電源開発株式会社
大間原子力発電所

意見聴取会指摘事項について
(地盤関係：その2)

平成16年12月
原子力発電安全審査課

図-2.3 解析用要素分割図 (Y-Y' 断面)
(淡灰色火山礫凝灰岩の変形特性を低減させた検討)

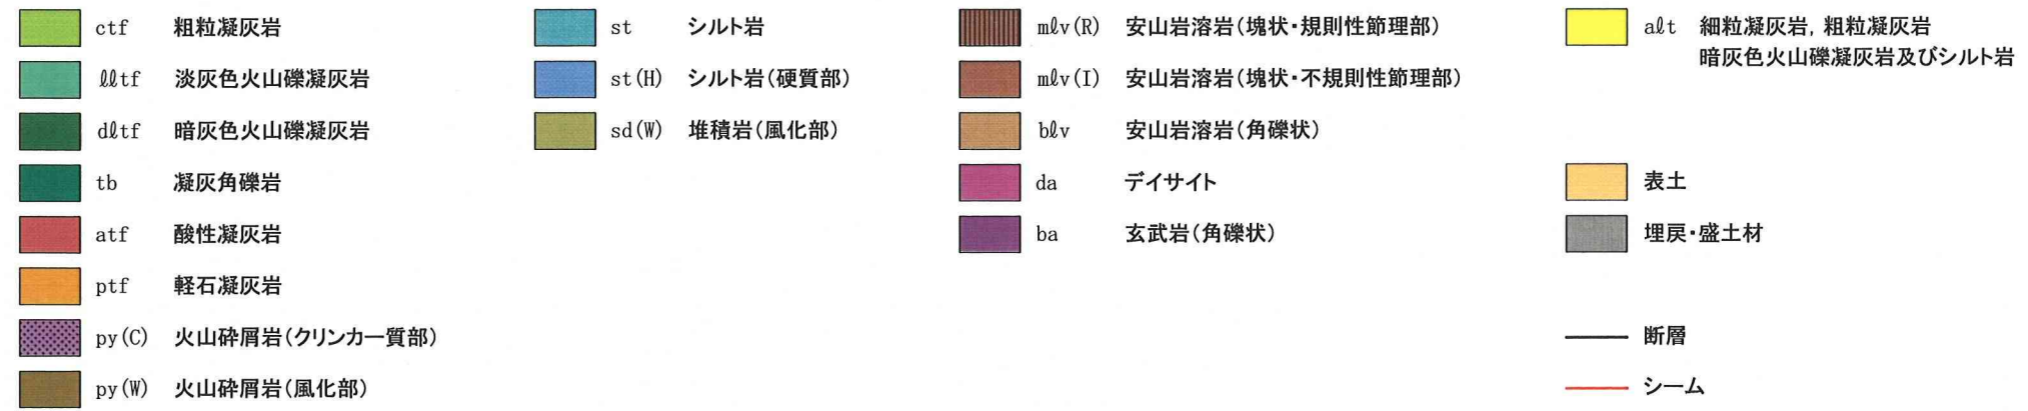
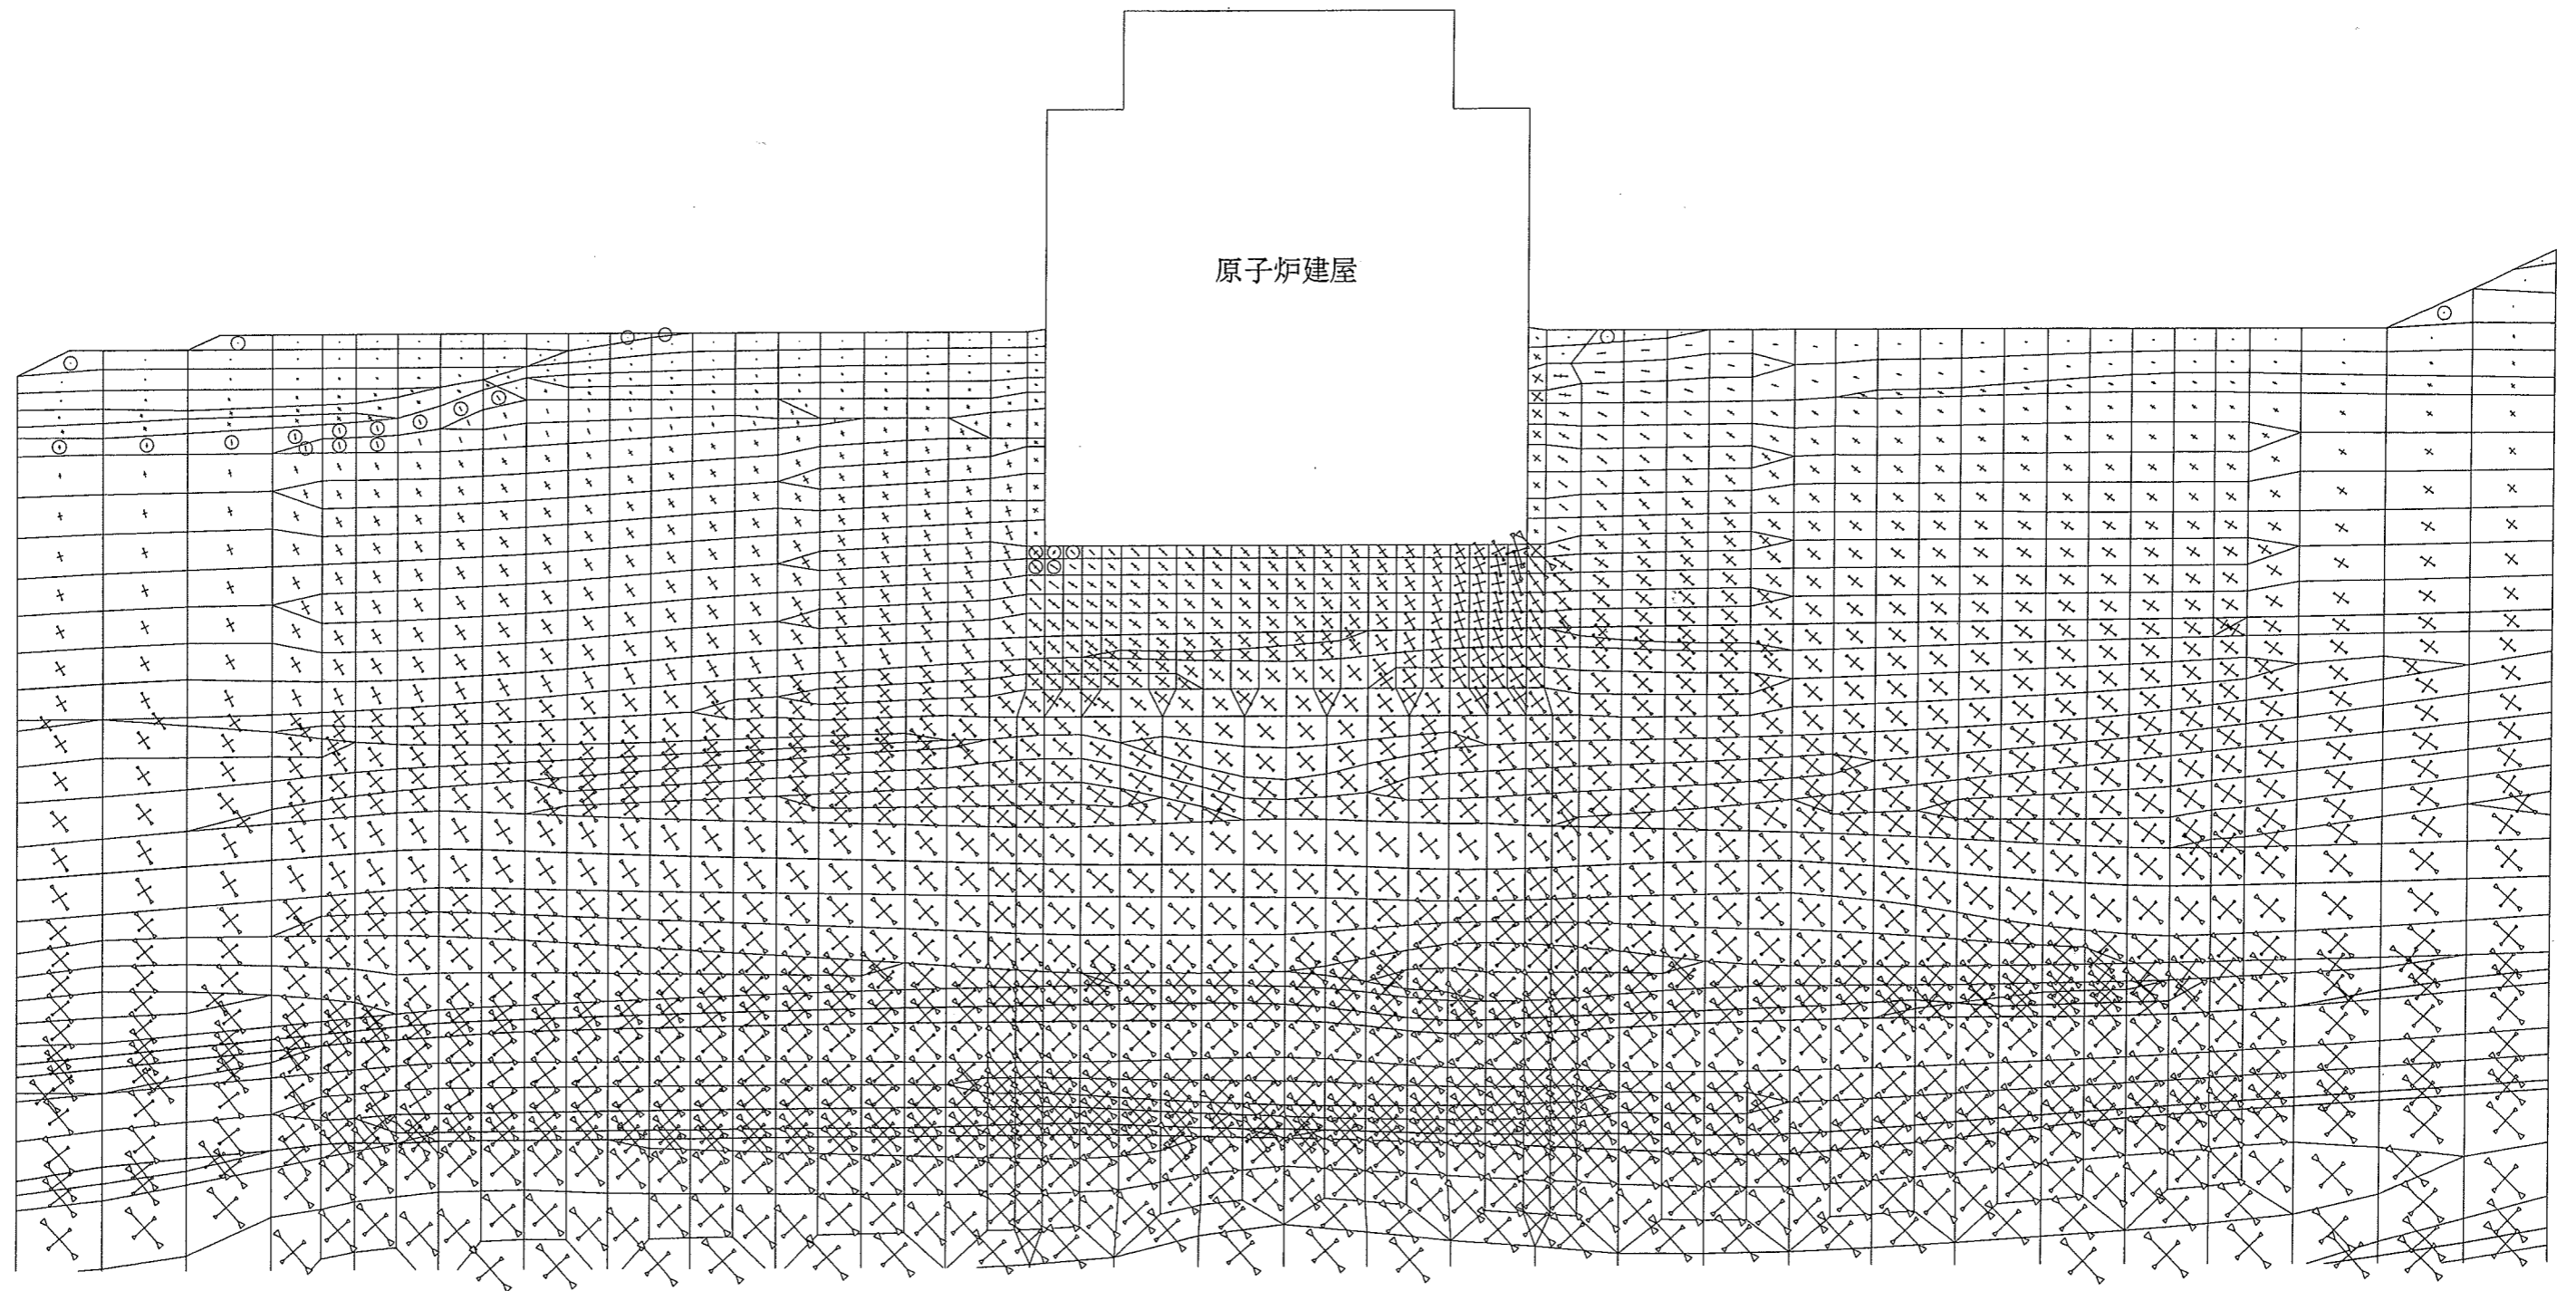
- 1) 淡灰色火山礫凝灰岩の割れ目は炉心の西側に多く分布しているため、変形特性を低減させた検討を行うこと。

淡灰色火山礫凝灰岩の変形特性を低減させる範囲（割れ目の影響を考慮する範囲）は図-2.3に示すとおりである。変形特性を低減させる範囲は、2.2項で示すように建屋中心より西側に20m以上の範囲で原子炉建屋基礎底面の層準としている。

※ 試掘坑内の水平ボーリング及び坑壁のスキャンライン調査によれば、原子炉建屋中心から20mより西側で割れ目が比較的多く分布することから、図の斜線部を淡灰色火山礫凝灰岩の変形特性を低減させる範囲として検討を行っている。

図-3.1(1) 3次元動的FEM解析モデル図(北東から見た場合)

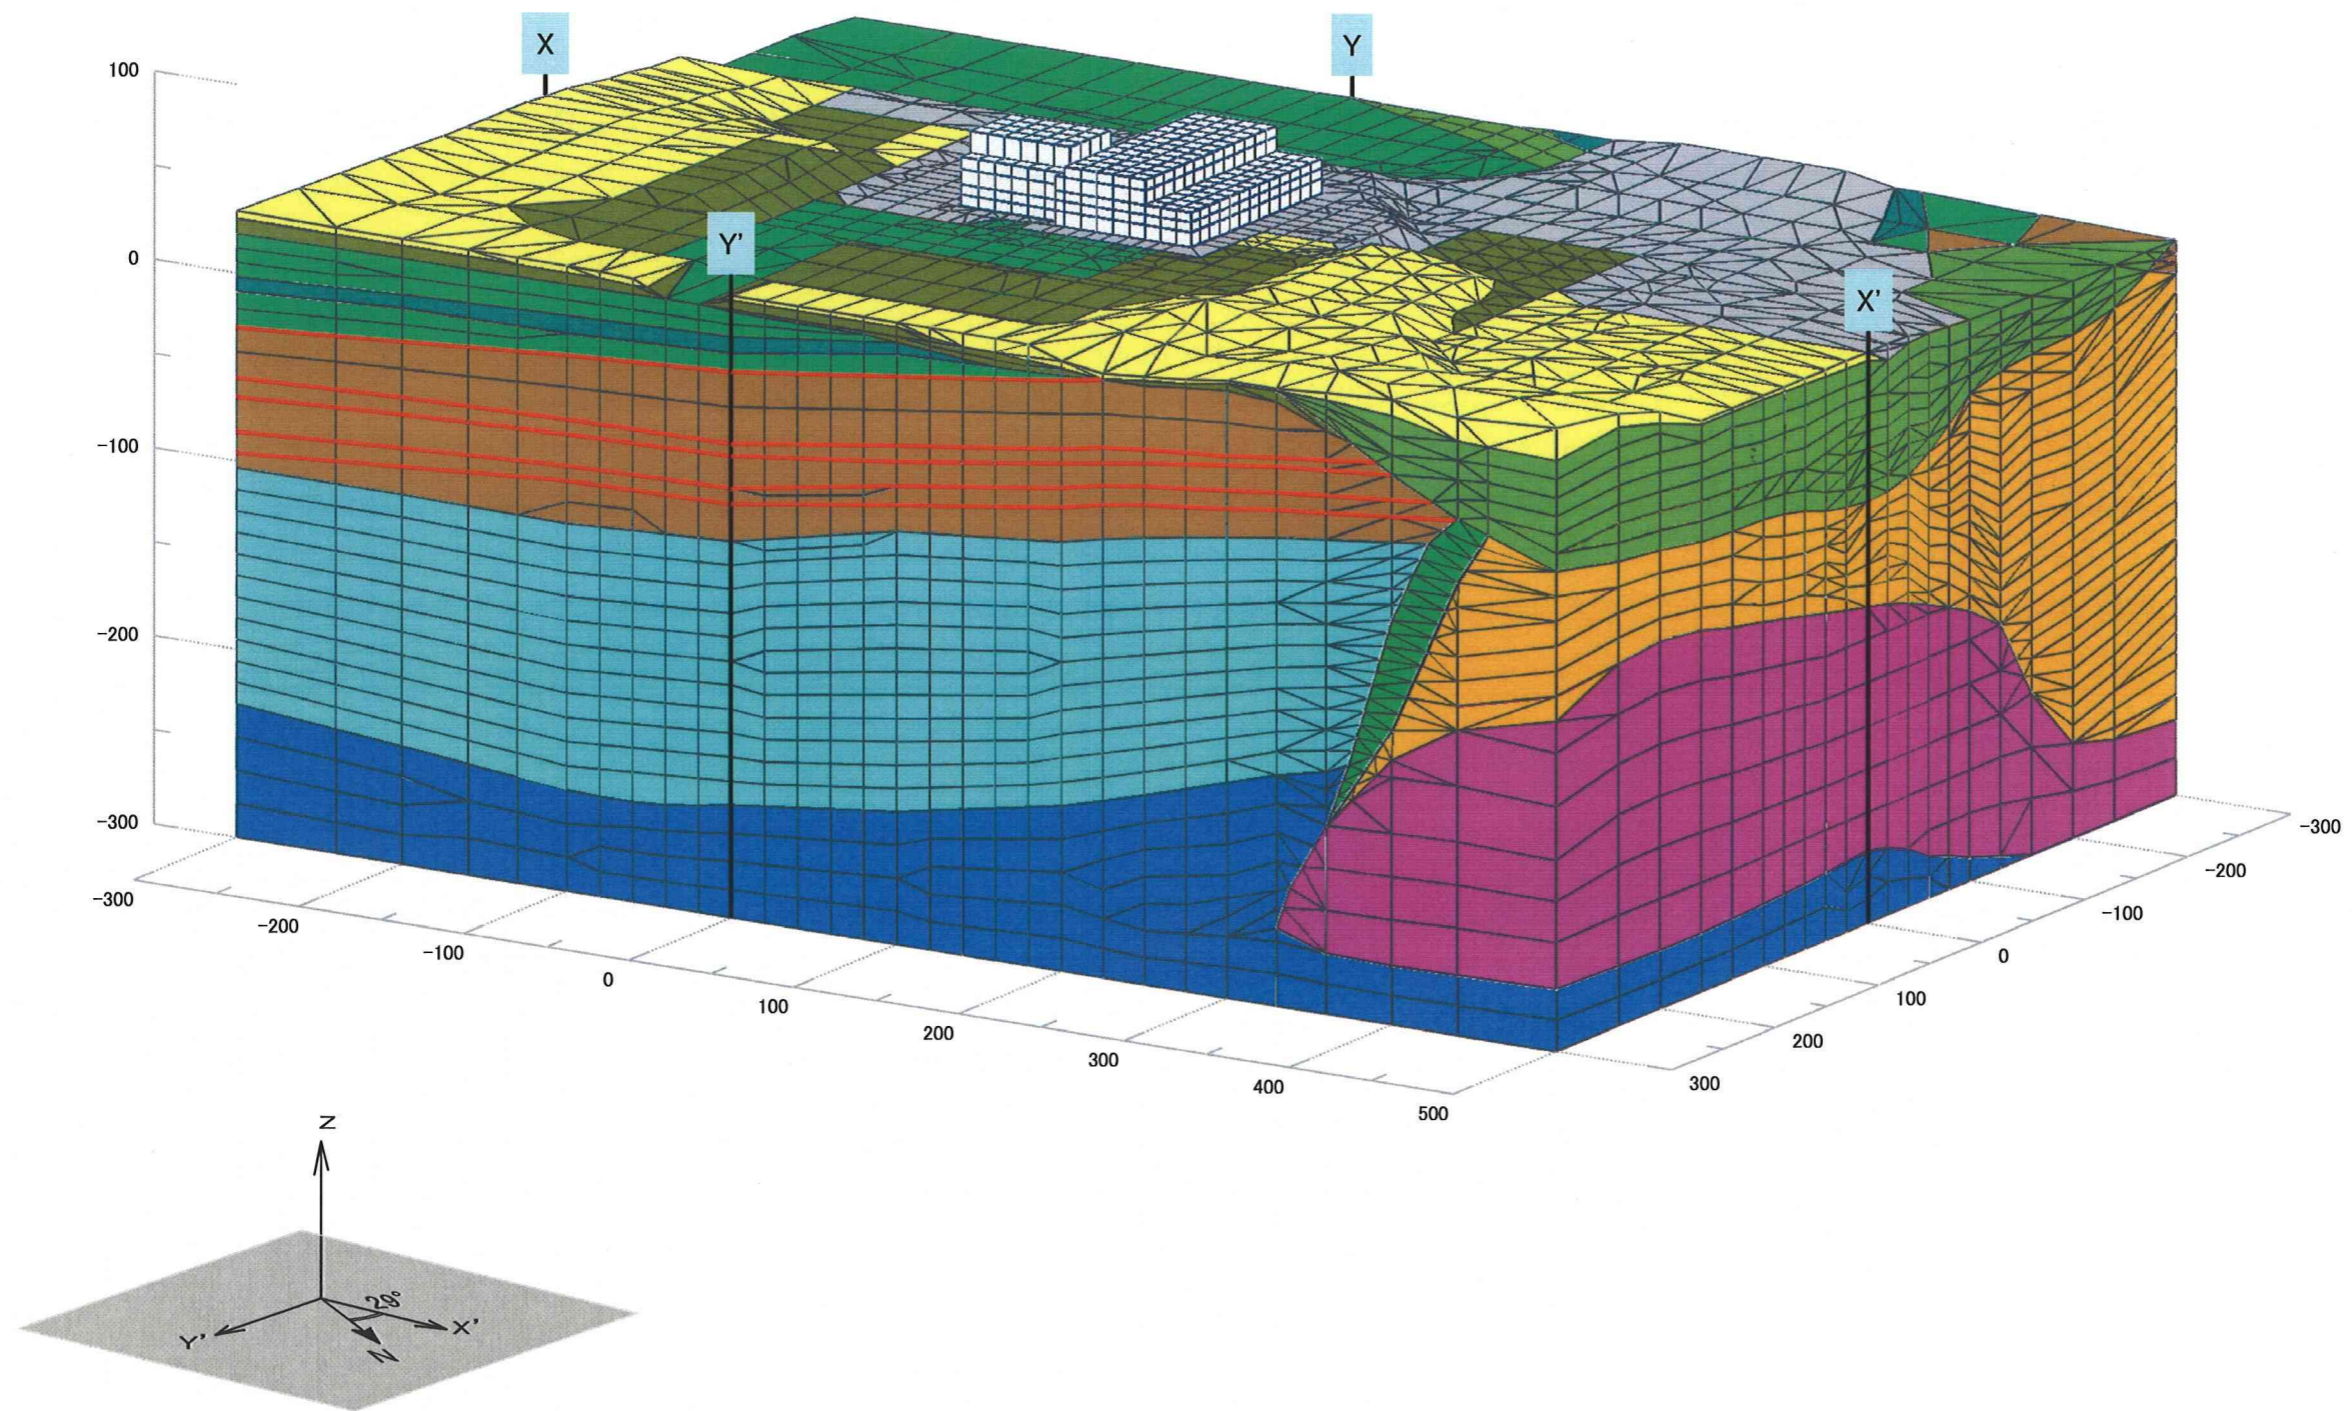
- 1) 三次元の地盤解析モデルを作成し，地盤の三次元的な地震時の応答について検討すること。

図-3.1 に示す3次元地盤モデルを作成している。また、図-3.2 に示すように、3次元モデルにおける炉心直交2断面を2次元地盤モデルとし、図中に示す6断面を1次元動的解析に用いる断面の位置としている。
